WZP.271.1.20.2021

Dotyczy: postępowania prowadzonego w trybie podstawowym bez negocjacji pn.:  
**„Budowa sygnalizacji świetlnej na skrzyżowaniu ul. Mleczarskiej i Mazowieckiej”.**

Rys. 1 Schematu przebiegu kanalizacji

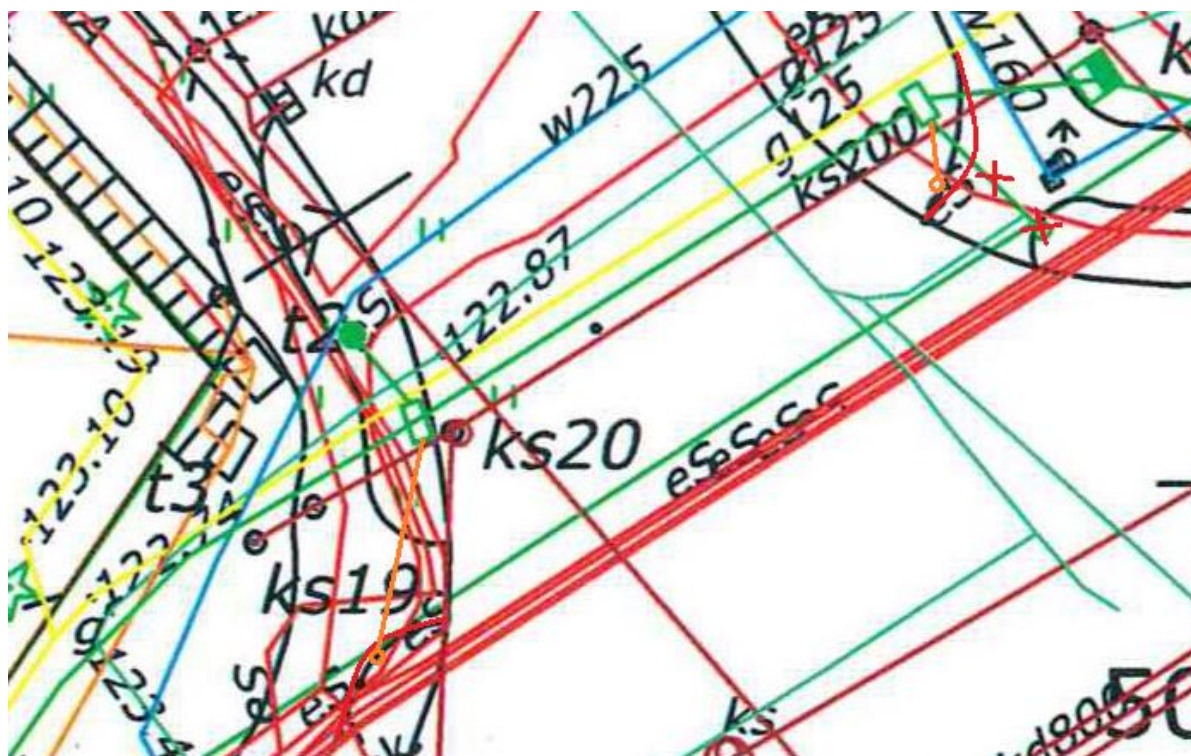
W pkt. 2 "Wytycznych do realizacji" Zamawiający napisał: "W miejscu dwóch sygnalizatorów pieszo-rowerowych przewidzianych w projekcie budowlanym należy zamontować dwa sygnalizatory rowerowe".

Proszę o potwierdzenie, że Zamawiający rozumie przez to, że sygnalizatory piesze zostaną umieszczone na nowych masztach nieujętych projektem budowlanym. Jeśli tak, proszę o informację czy Zamawiający posiada wszystkie niezbędne uzgodnienia i zgłoszenia co do lokalizacji masztów i kanalizacji do nich prowadzących. Jeśli tak, proszę o potwierdzenie, że konieczne do wykonania przeciski pod ścieżkami rowerowymi, ilości kabli, rur, etc. Zostały uwzględnione w przedmiarze. Proszę o udostępnienie schematu przebiegu kanalizacji z powyższymi zmianami.

Zamawiający w trosce o osoby niewidome wymaga ujednoczenia rozwiązań naprowadzających z uwzględnieniem rozwiązań zastosowanych na skrzyżowaniu ulic Mazowieckiej i Niechodzkiej. W w/w rozwiązaniu, dla prawidłowego realizowania naprowadzania, urządzenia akustyczne z mapą przejścia i dolnym elementem wibracyjnym wskazującym kierunek przejścia należy montować od lewej do prawej na przejściu dla pieszych. Zmiany należy uwzględnić w dokumentacji powykonawczej. Dodatkowy masz, 2 sygnalizatory i roboty towarzyszące zostały ujęte w przedmiarze robót. Schematu przebiegu kanalizacji przedstawiono na Rys. nr 1.

-  rezygnacja z odcinka kanalizacji (zmiana lokalizacji sygnalizatora)
-  kanalizacja do sygnalizatorów
